Keuringsverslag van een elektrische laagspanning- en zeer lage spanningsinstallatie

NIET CONFORM

Straatnaam Bosstraat
Huisnummer 128
Busnummer
Postcode 2861
Gemeente Onze-Lieve-Vrouw-Waver
Land België

Controlebezoek van een huishoudelijke installatie volgens (KB 08/09/2019) - AREI Boek 1- 6.5. en 4.2.4.3.

Afbeelding schakel- en verdeelbord:

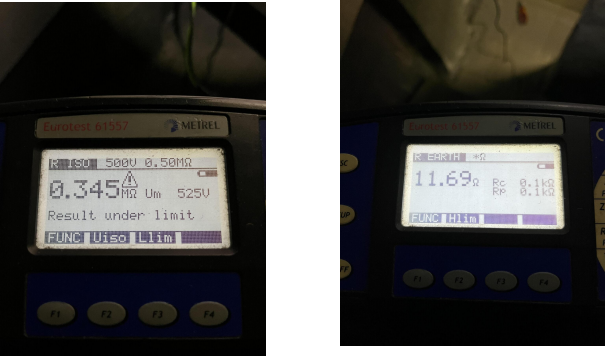
Visueel nazicht (algemeen)	NOK	Directe aanraking	NOK	Indirecte aanraking	NOK
Aansluitingen	NOK	schema in bijlage door Aceg vzw	NA		
Equipotentiale verbindingen	NOK	Doorsnede geleiders	OK		
Continuïteit	OK	Verlichting / toestellen	NOK
